Auszug aus der Niederschrift

Gremium	Sitzung des Gemeinderates
Sitzungsdatum	25. April 2023
Anwesende Mitglieder	18
Status	Öffentliche Sitzung, laufende Nummer
Aktenzeichen	6102-43
TOP-Nr.	3

Neuaufstellung Bebauungsplan Nr. 43 "Am Heimfeld"; Behandlung der eingegangenen Stellungnahmen und Abwägung

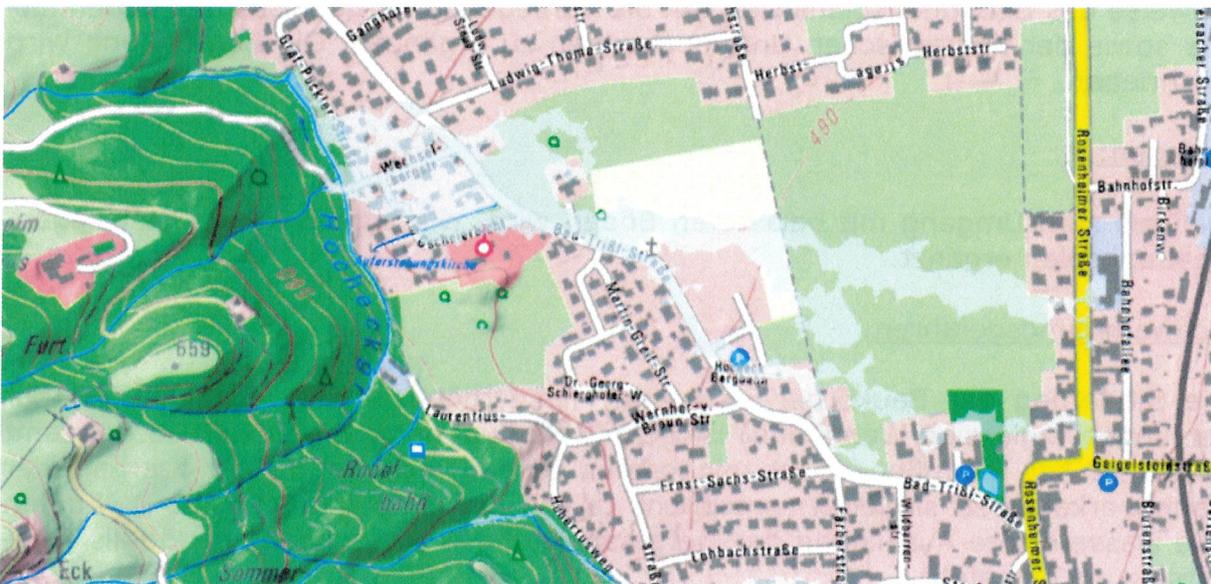
Der Bauleitplanung muss eine Erschließungskonzeption zugrunde liegen, nach der das anfallende Niederschlagswasser schadlos beseitigt werden kann. Es ist vorgesehen, dass Niederschlagswasser dezentral zurückzuhalten und anschließend zu versickern. Der dazu notwendige Flächenbedarf ist jedoch im Bebauungsplan nicht berücksichtigt! Auch auf Privatgrundstücken müssen die notwendigen Rückhalte- und Sickerflächen vorgesehen werden.

Bereits für die Grundstücke der Baufelder 1, 2 und 18 ist bei der vorgesehenen Flächenversickerung fraglich, ob der Flächenbedarf berücksichtigt wurde. Insbesondere für die Baufelder 14 bis einschließlich 17 ist jedoch offensichtlich, dass auf Grund der Ausdehnung der Tiefgarage (bis nahe an die jeweiligen Grundstücksgrenzen) eine dezentrale Beseitigung des Niederschlagswassers (selbst bei unterirdischer Versickerung) nicht möglich ist. Eine schadlose Niederschlagswasserbeseitigung ist somit nicht möglich und dementsprechend die Erschließung nicht gesichert.

Für die Parzellen 1-13 sind pro 100m² Dachfläche eine Rohr-Riesel-Rigole mit einer Länge von 4,70, Breite von 1,25 und einer Höhe von 3,00m notwendig. Diese können ebenfalls auf den Grundstücken untergebracht werden.

Der Hinweis zur Versickerung ist im Bebauungsplan entsprechend der ermittelten Versickerungsanlagenart- und Größen zu ergänzen bzw. zu konkretisieren. Ebenso ist die Begründung fortzuschreiben.
